新竹縣政府工程查核代表照片表

工程名稱：埔尾村埔尾排水幹線災害復建工程

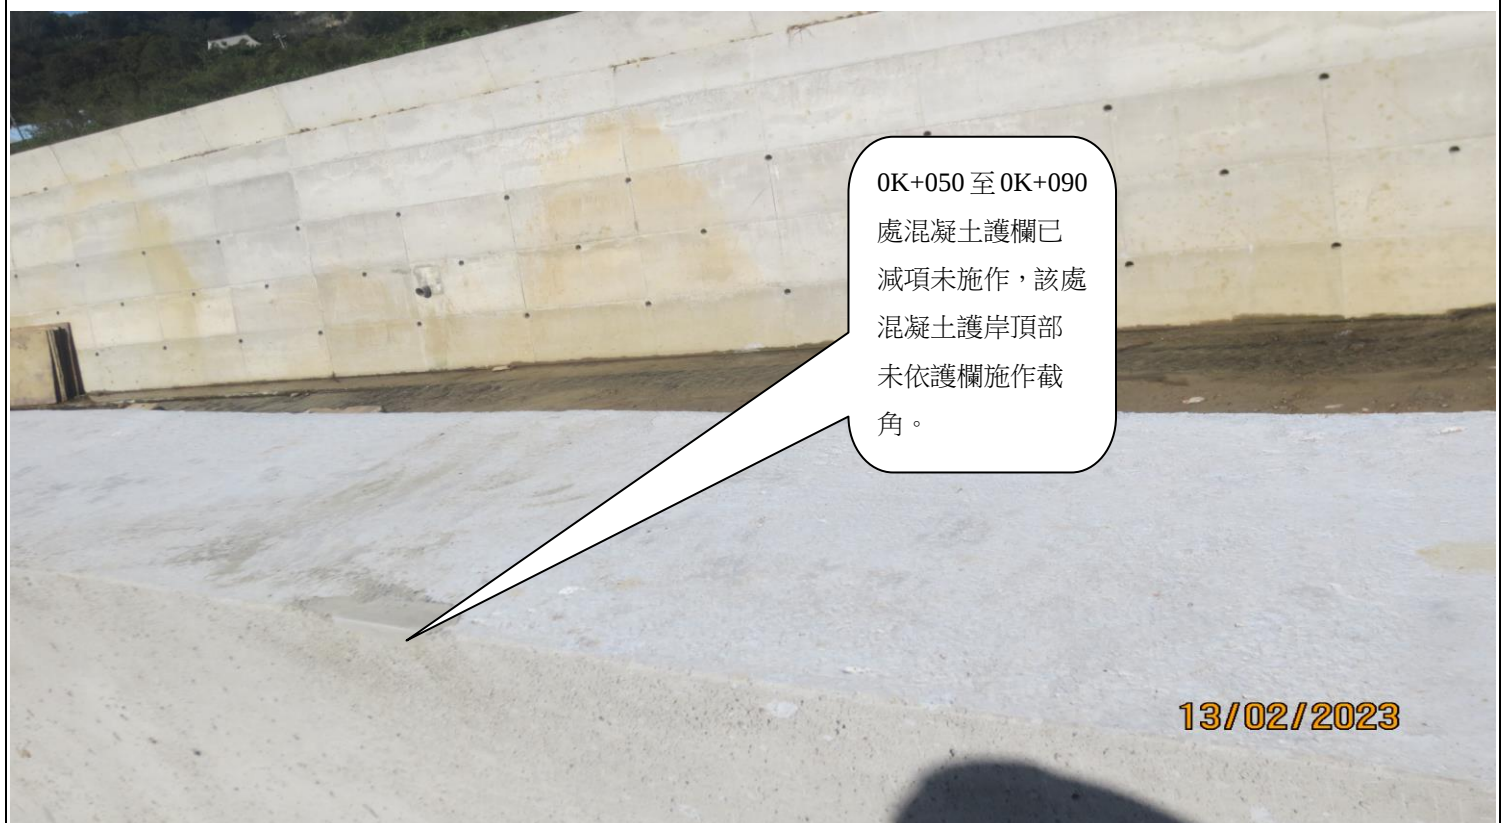
魚池邊地坪伸縮縫，未與護岸 0K+060 伸縮縫對齊且伸縮縫在地坪上未切割。
